CITROËN ALLA MODELLER

REF. Nr 02 - 258 TT

- **HJUL**
  - **Modifiering : Hjulbultar.**

MODIFIERING : HJULBULTARNA

Fig : B2GP016D

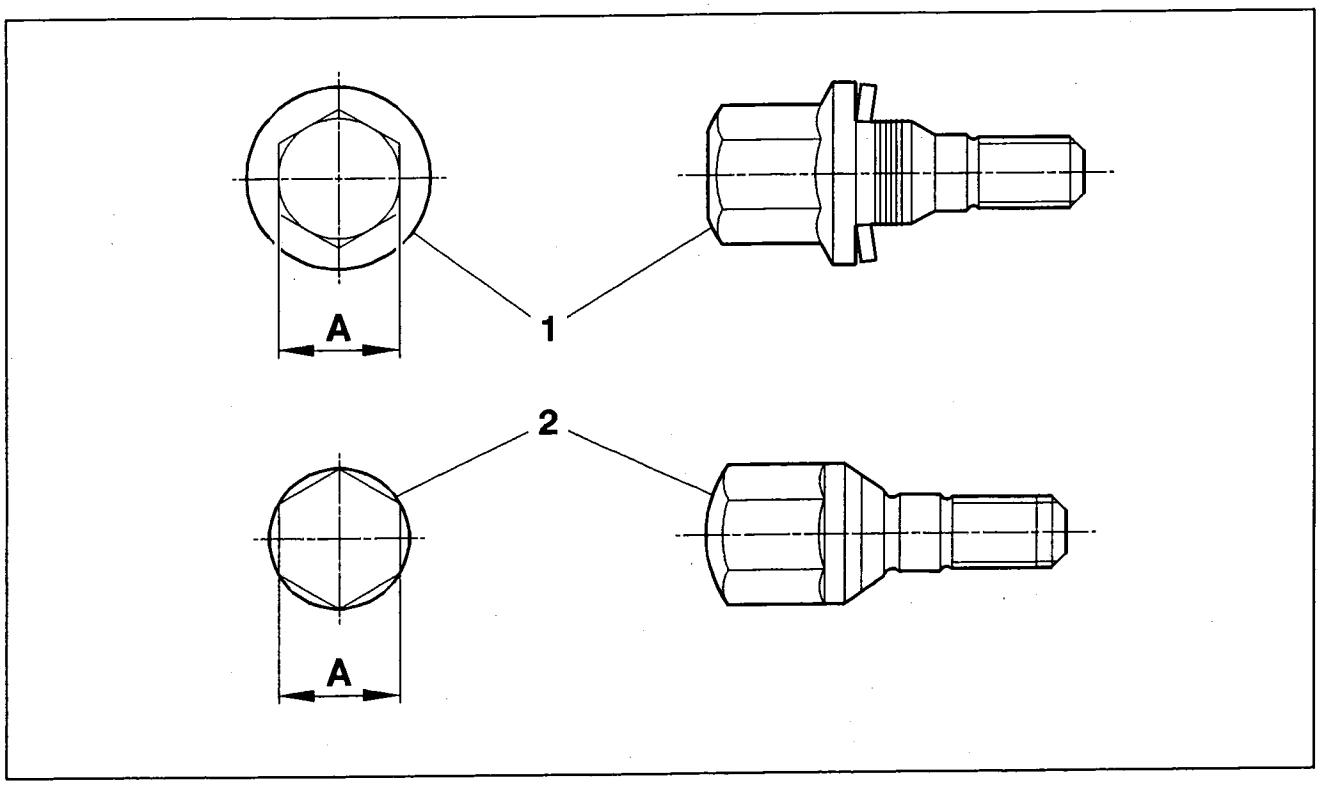
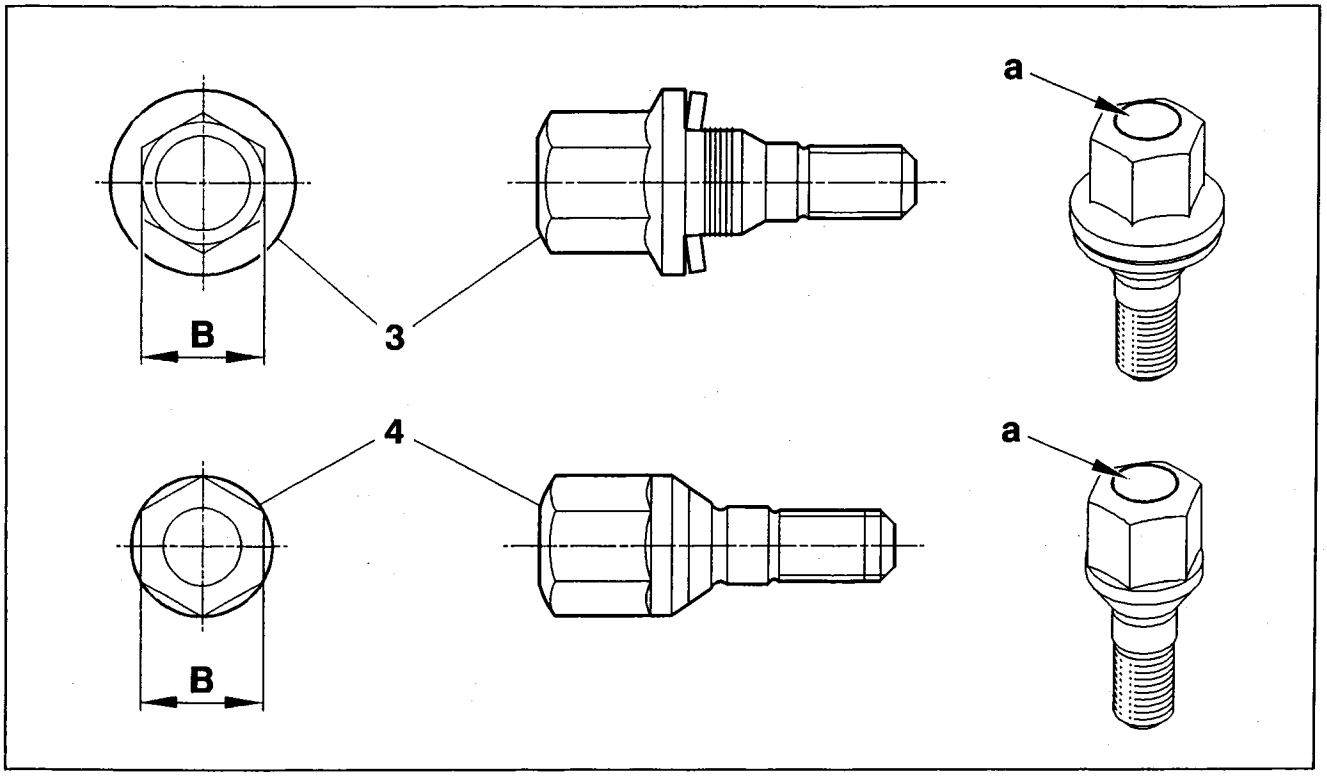
Ändring av huvudet på fästbulten för plåthjul och aluminium :

- mått på fattning 17 mm (i stället för 19 mm)
- försänkt skruvhuvud

Monteringen av de nya bultarna medför ändring av följande delar :

- navkåpa
- låsbara skruvar
- demonteringsverktyg för navkåporna
- kundens fälgnyckel

Fig: B2GP017D

(B) skruvskalle, mått fattning 17 mm.

"a" ihålig profil.

Denna ändring medför ingen ändring av åtdragningsmomentet.
